**Gesamtstädtische Stellungnahme zur geplanten Änderung der Bahnsicherungsanlage an den Bahnübergängen I, II und III im Ortsteil Bienrode**

Dezernat III  
66 Fachbereich Tiefbau und Verkehr

09.06.2022

## **Stellungnahme zur geplanten Änderung der Bahnsicherungsanlage am Bahnübergang Bienrode I (Altmarkstraße)**

Abb. 1: Kreuzungsplan BÜ „Bienrode I“

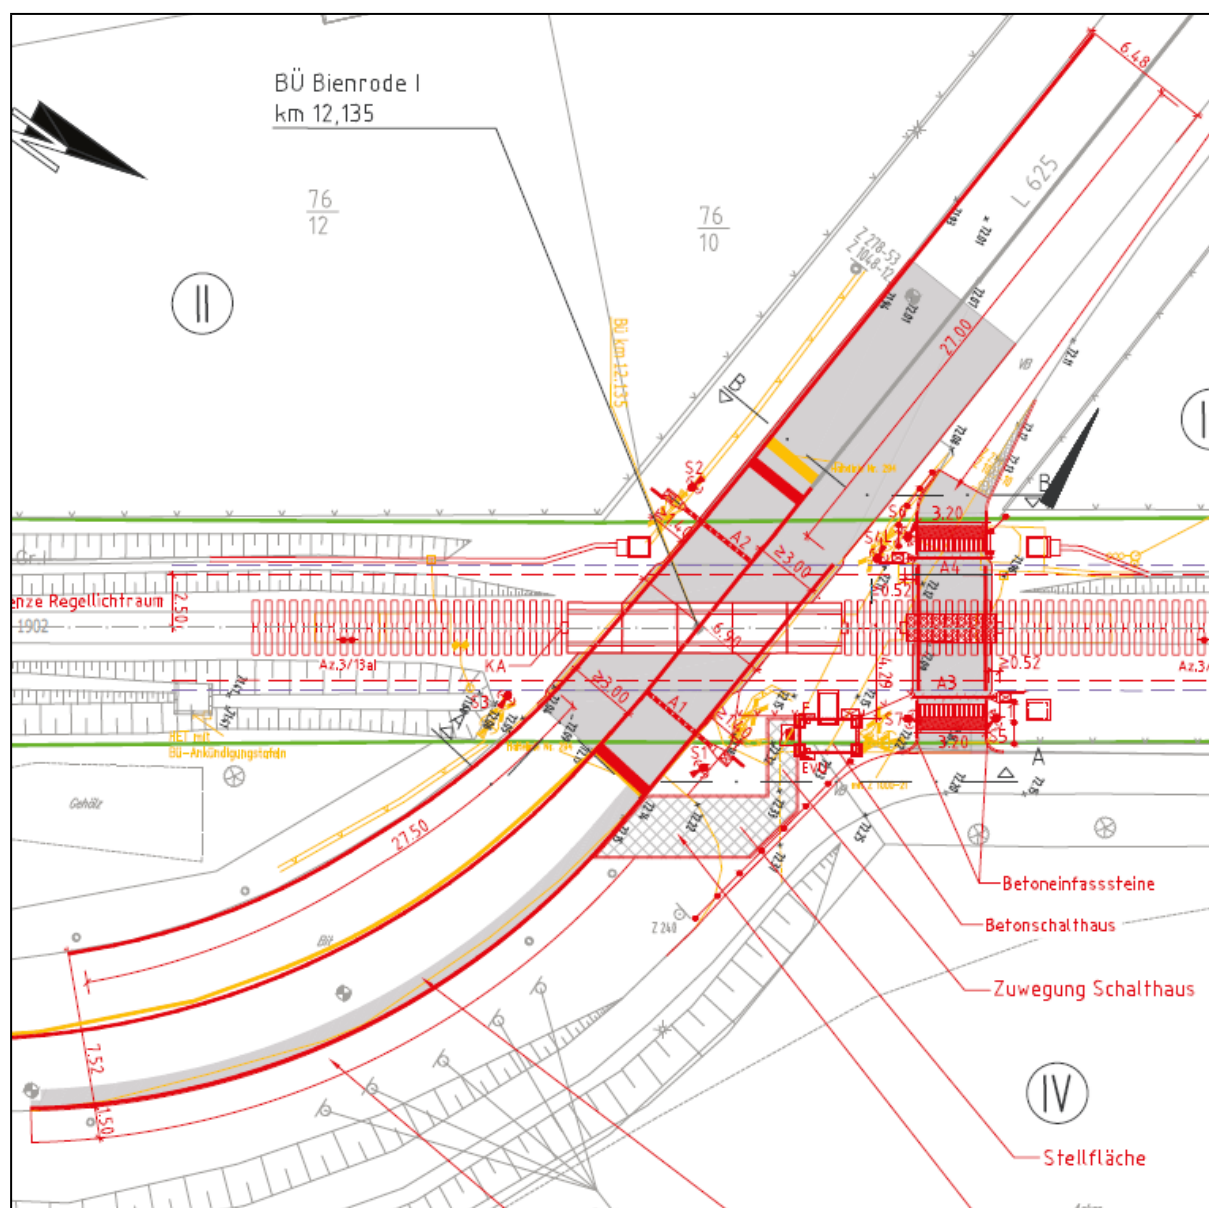
Entgegen den Ausführungen im Kapitel 1.2 des Erläuterungsberichtes handelt es sich um die Kreisstraße K81, anstatt um die Landesstraße 625.

Es besteht Änderungsbedarf hinsichtlich des geplanten Straßenaufbaus. Der Straßenaufbau ist wie folgt herzustellen:

- 3 cm SMA 8S/MA;
- 9 cm AC 22 BS
- 10 cm AC 32 TS
- 15 cm 0/32 STS
- 28 cm 0/32 FSS

Die Angabe zur Flächengröße der Neuversiegelung im Flächenversiegelungsplan und Erläuterungsbericht sind nicht identisch. Weiterhin enthalten die Unterlagen keine Vorschläge bzgl. des vorgesehenen Ausgleichs. Der Ausgleich der zusätzlichen Flächenversiegelung ist im Rahmen des Verfahrens mit der Unteren Naturschutzbehörde einvernehmlich abzustimmen.

Im Bereich des Bahnübergangs Bienrode I (Forststraße) verläuft eine DN250 Schmutzwasserleitung. Ein Gestattungsvertrag liegt für diesen Bereich vor. Die Leitung sollte wenn möglich von der Baumaßnahme unberührt bleiben. Sollten Anpassungen an der Schmutzwasserleitung notwendig sein, sind diese zwingend mit der SE|BS und dem Referat 0660 (Stadtentwässerung Braunschweig) abzustimmen.

Abb. 2: Kreuzungsplan BÜ „Bienrode II“

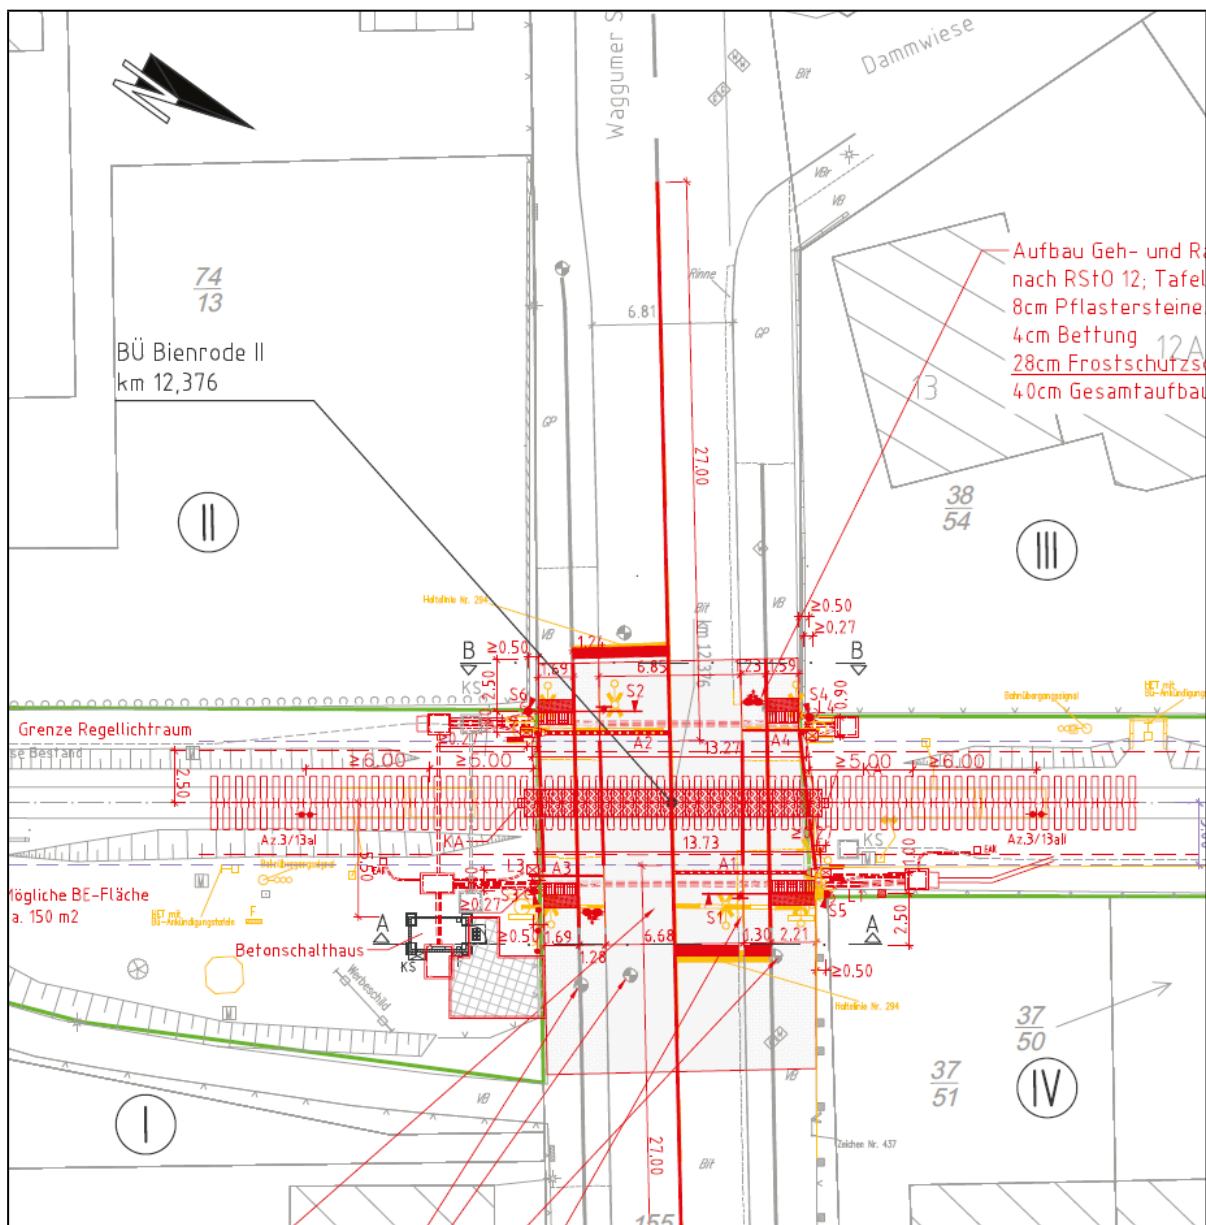
Grundsätzlich bestehen aus straßenverkehrsrechtlicher Sicht keine Bedenken. Für den Verkehr aus der Straße Dammwiese kommend ist am Verkehrszeichen 205 (Vorfahrt gewähren) ein Hinweis für Linksabbieger anzubringen, dass ein Bahnübergang folgt (Verkehrszeichen 151 mit Zusatzzeichen 1000-11).

In der Waggumer Straße befindet sich straßenbegleitend ein Gehweg, der für den Radverkehr lediglich freigegeben ist und damit keiner Benutzungspflicht unterliegt. Es handelt sich demnach um keine straßenbegleitenden Radverkehrsanlagen, sondern um einen Gehweg. Dies widerspricht den Ausführungen im Erläuterungsbericht im Kapitel 2.3, dass eine getrennte Verkehrsführung für den Rad- und Fußverkehr vorliegt. Vor diesem Hintergrund müssen die taktilen Leitelemente über die gesamte Gehwegbreite angelegt werden, entgegen die vorliegenden Plandarstellungen (Kreuzungsplan). Die Fahrtreifenbegrenzungslinien sind nicht umzusetzen, da dies der geltenden Anordnung des Gehweges widerspricht. Die Änderungen sind aufzunehmen und umzusetzen.

Entgegen des Ausführungen im Kapitel 2.3 des Erläuterungsberichtes handelt es sich nicht um die Landesstraße L635, sondern um eine Gemeindestraße. Straßenbaulastträger ist die Stadt Braunschweig.

Aus den Unterlagen wird nicht ersichtlich, ob aufgrund der Versiegelung und Teilversiegelung noch ein Ausgleichsbedarf besteht. Nach erster Prüfung kann vermutlich bei einer entsprechenden Aufwertung der zu entsiegelnden Fläche von einem zusätzlichen Ausgleichsbedarf abgesehen werden. Der Sachverhalt ist im Rahmen des Verfahrens mit der Unteren Naturschutzbehörde einvernehmlich abzustimmen.

zu beteiligen. In den beigefügten Unterlagen ist eine Unstimmigkeit auffällig: im Erläuterungstext wird darauf hingewiesen, dass an dieser Stelle kein Schalthaus mehr erforderlich ist, da dieses mit BÜ Bienrode I zusammengelegt wird.- Im Versiegelungsplan ist dagegen ein Schalthaus inkl. angrenzender Arbeitsfläche vorgesehen.

Im Bereich des Bahnübergangs Bienrode II – Waggumer Straße verlaufen eine DN 200 Schmutzwasserleitung, sowie eine DN 600 Regenwasserleitung. Ein Gestattungsvertrag liegt für diesen Bereich vor. Die Leitungen sollten, wenn möglich von der Baumaßnahme unberührt bleiben. Sollten Anpassungen an der Schmutzwasserleitung, bzw. der Regenwasserleitung notwendig sein, sind diese zwingend mit der SE|BS und dem Referat 0660 abzustimmen.

Abb. 3: Kreuzungsplan BÜ „Bienrode III“

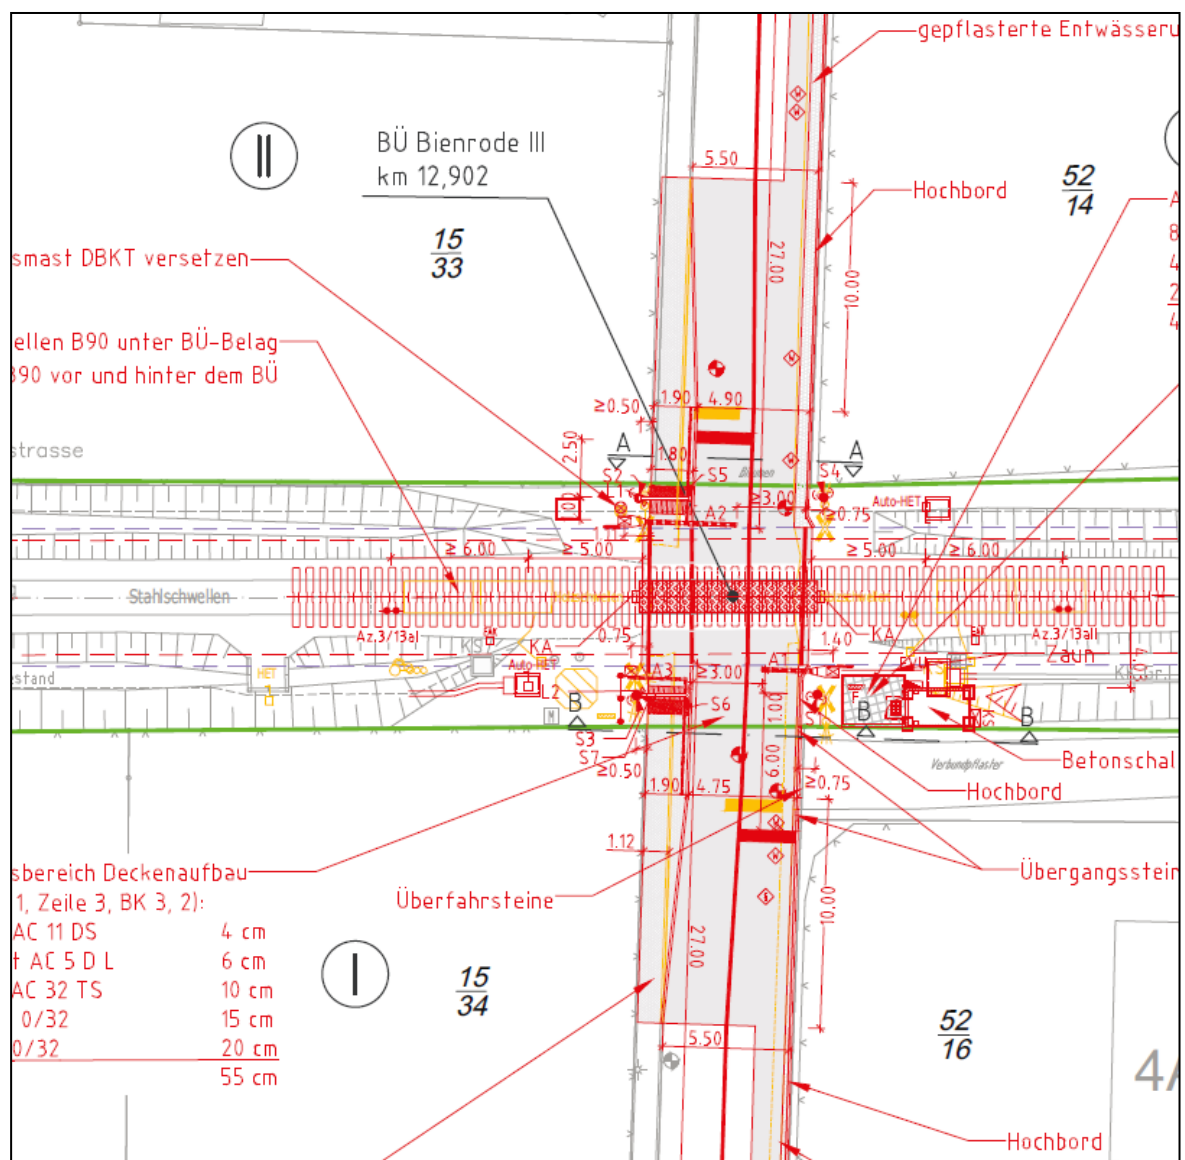
Aus verkehrsplanerischer Sicht bestehen keine grundsätzlichen Bedenken. Nach Umsetzung der Maßnahme muss die Beschilderung für den Lkw-Verkehr im umliegenden Straßennetz in Abstimmung mit der Verkehrsbehörde angepasst werden. Dies betrifft den Wilhelm-Raabe-Weg – Entfernung VZ 209-10 mit ZZ 1048-12 – und die Straße Auf dem Anger – Aufstellung des VZ 253 hinter dem Knotenpunkt Auf dem Anger/Wilhelm-Raabe-Weg.

Es ist nach der Umsetzung der geplanten Maßnahme in Abstimmung mit der Stadt Braunschweig zu klären, ob die Aufstellung der VZ 253 (Lkw- Durchfahrtsverbot) unmittelbar vor dem Bahnübergang umzusetzen sind (wie in den Planunterlagen dargestellt) oder die Verbotsschilder aufgrund nicht vorhandener Wendemöglichkeiten bereits an den vorhergehenden Knotenpunkten aufgestellt werden müssen (östlicher Abschnitt Auf dem Anger) bzw. bereits heute schon bestehen (Altmarkstraße).

Es besteht Änderungsbedarf hinsichtlich des geplanten Straßenaufbaus. Der Straßenaufbau ist wie folgt herzustellen:

- 3 cm SMA 8S/MA;
- 9 cm AC 22 BS
- 10 cm AC 32 TS
- 15 cm 0/32 STS
- 28 cm 0/32 FSS

Zusätzlich wird jedoch die Straße im Bereich des Bahnübergangs von jetzt 4,8 m bzw. 5,3 m auf zukünftig 5,5 m verbreitert. Damit liegt zumindest ein baulicher Eingriff vor, ob er als „erheblich“ einzustufen ist, mag dahingestellt sein. Da für einen Bahnübergang ein Zuschlag auf den Emissionspegel des Schienenweges zu berücksichtigen ist, der von der Straßenbreite abhängt, ist eine

Die Angaben zu den Flächengrößen der Neu- und Teilversiegelung im Flächenversiegelungsplan und Erläuterungsbericht sind nicht identisch. Weiterhin enthalten die Unterlagen keine Vorschläge bzgl. des vorgesehenen Ausgleichs. Der Ausgleich der zusätzlichen Flächenversiegelung ist im Rahmen des Verfahrens mit der Unteren Naturschutzbehörde einvernehmlich abzustimmen.
